Mejora importante de diseño: Brazos de control frontales superiores de camión GMC y Chevrolet 2500HD/3500HD 2019-2011

Marca	Supreme	Producto	Brazos de control	Fecha	Mayo de 2021
Número de parte	CMS501195

Figura 1. Brazo de control Supreme de Mevotech con rodamientos de metal sinterizado autolubrificantes engrasables y perfil forjado mejorado (arriba) vs brazo de control estilo equipo original (abajo)

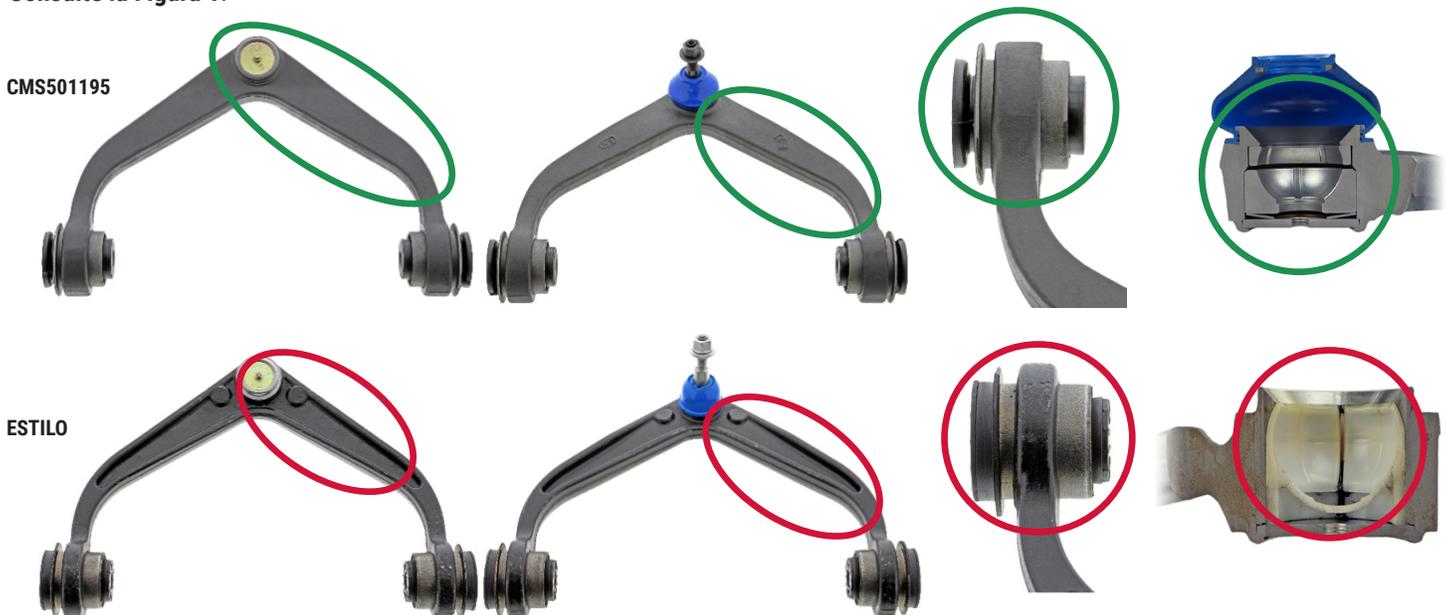
El brazo de control frontal superior Supreme de Mevotech CMS501195 está diseñado con un perfil mejorado que ofrece un forjado más grueso, el cual llena los huecos y refuerza la junta esférica y el apoyo del buje. Este perfil mejorado agrega rigidez y resistencia al conjunto general. Además, el brazo de control Supreme de Mevotech CMS501195 se caracteriza por rodamientos superior e inferior de metal sinterizado engrasables que aumentan la vida útil de la parte. Se incluye hardware nuevo para la instalación completa.
